Uchwała Nr 2/2013
Rady Osiedlowej Sikornik

**w sprawie uwag do wykonania koncepcji projektowej rozbudowy sieci dróg rowerowych na terenie
miasta Gliwice w zakresie Osiedla Sikornik**

BUDOWA DRÓG ROWEROWYCH – WYKONANIE KONCEPCJI PROJEKTOWEJ ROZBUDOWY SIECI DRÓG ROWEROWYCH NA TERENIE MIASTA GLIWICE

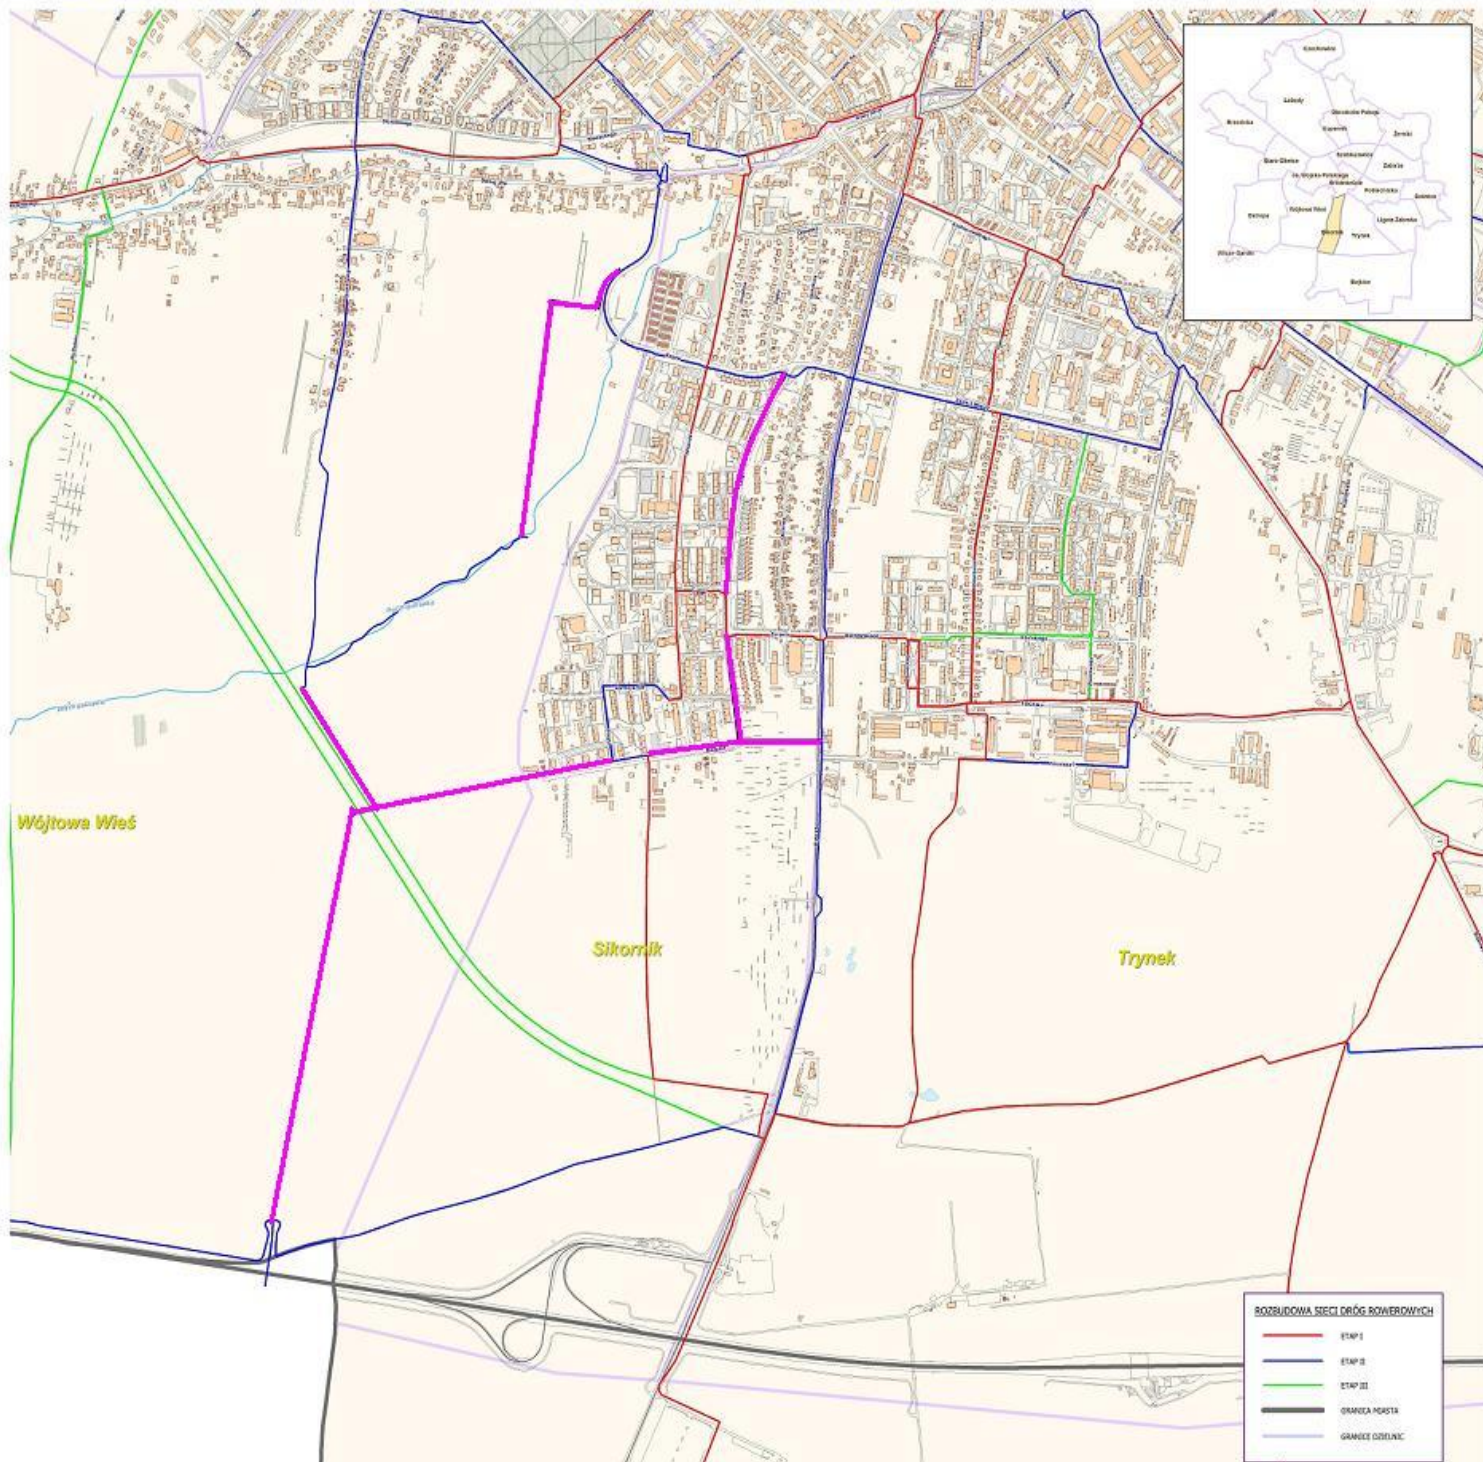
Rada Osiedlowa Sikornik wnosi do projektu przebiegu dróg rowerowych przedstawionego przez firmę „Incom s.c.” uwagi naniesione na mapkę stanowiącą załącznik nr 1:

1. Zgodnie z obowiązującym planem zagospodarowania przestrzennego wprowadzić planowane połączenie ul. Biegusa do ul. Rybnickiej
2. Zgodnie z obowiązującym planem zagospodarowania przestrzennego wprowadzić planowane połączenie ul. Biegusa do planowanej obwodnicy południowo zachodniej miasta

3. Wprowadzić drogę rowerową wzdłuż całej ul. Biegusa
4. Wprowadzić drogę rowerową wzdłuż całej ul. Czapli
5. Usunąć drogę rowerową biegnącą przez ul. Biegusa do ul. Kormoranów (wg Rady Osiedlowej brak jest technicznych możliwości do poprowadzenia drogi) – załącznik nr 2

6. Usunąć drogę rowerową biegnącą od ul. Czapli (za piekarnią, obok placu zabaw) do ul. Pliszki i dalej na pola (wg Rady Osiedlowej brak jest technicznych możliwości do poprowadzenia drogi) – załącznik nr 3

7. Wprowadzić drogę rowerową wychodzącą z przedłużenia ul. Kosów, wzdłuż potoku Doa, połączenie z drogą wychodzącą z przedłużenia ul. Głowackiego przy potoku (jak wg pierwotnego planu)

8. Wprowadzić drogę równoległą do planowanej obwodnicy południowo-zachodniej od skrzyżowania dróg opisanych w p. 7 do planowanego połączenia przedłużenia ul. Biegusa i drogi biegnącej od południa (od strony autostrady A4)
